ZP.271.005.56.2016.ICH

Dotyczy: postępowania o udzielenie zamówienia publicznego nr ZP.271.005.2016 prowadzonego w trybie przetargu nieograniczonego pn.: „*Budowa ulicy Władysława Łokietka wraz z sięgaczami w Suwałkach*”

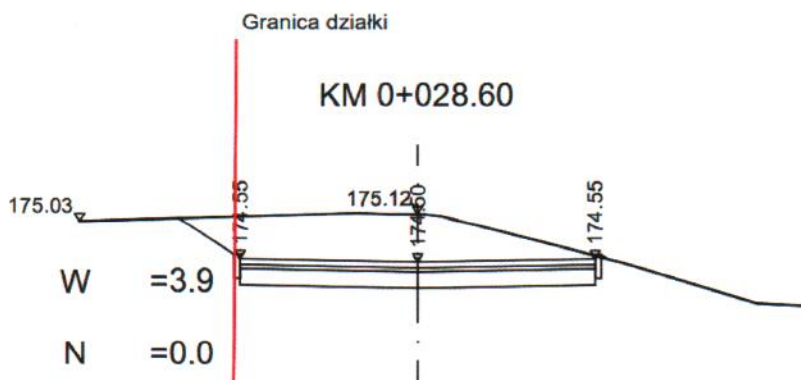
Zwracamy się z zapytaniem czy słup energetyczny z oprawą oświetleniową który znajduje się w skrajni sięgacza nr 2 podlega przebudowie?

Zamieszczona dokumentacja nie przewiduje tego.

Zamawiający informuje, że istniejący słup energetyczny z oprawą oświetleniową w sięgaczu nr 2, nie podlega przebudowie.
